第3回地域会議質問、検討事項について（産廃処分場における雨水の影響）

第3回地域会議質問、検討事項について（福井県敦賀市内処分場）

図 1：産廃処分場内の状況（晴天時）

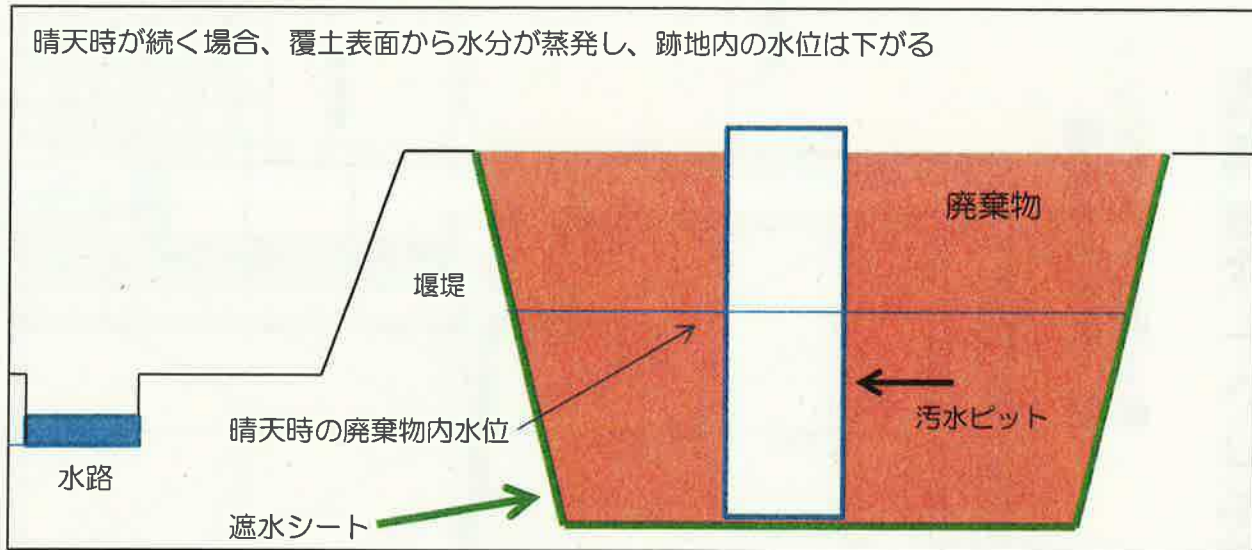
この汚水ピットの水位は、通常、廃棄物層内の水位と同程度であると考えられています。図1のように晴天が続いた状態では、蒸発により水面は下がっています。

図 2：産廃処分場内の状況（降雨時）

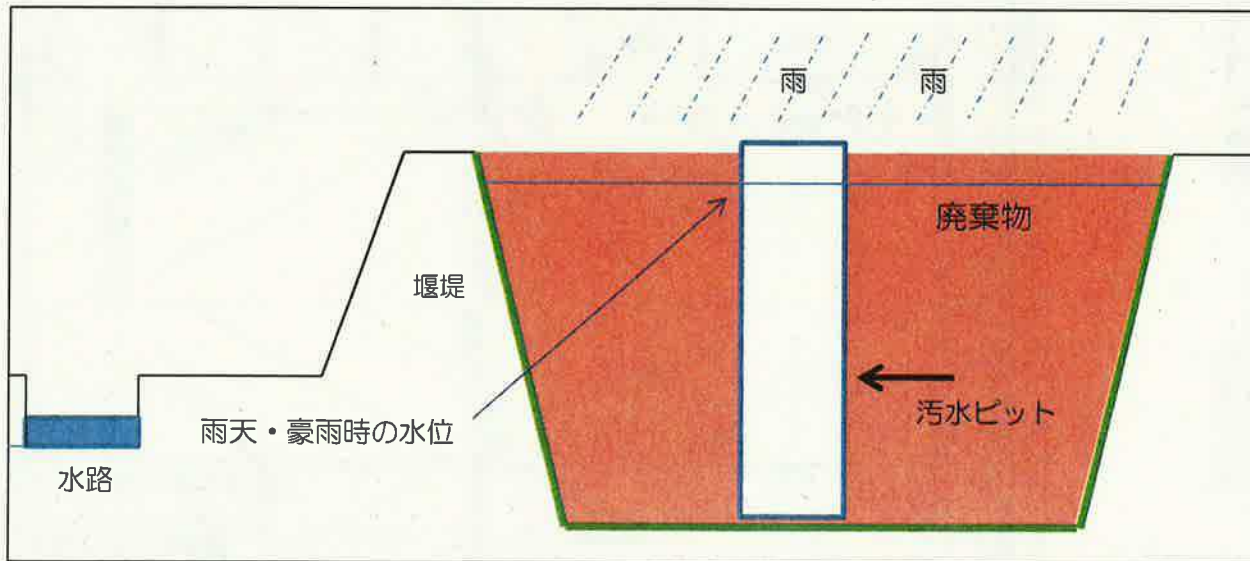
しかし、図2のように、梅雨や豪雨時には、廃棄物層に雨水が溜まり、廃棄物層内の水位は高くなります。

したがって、汚水ピット内の水位を調査することにより、廃棄物層内に溜まった雨水がオーバーフローしているか、または、していないのかを把握することが可能となります。
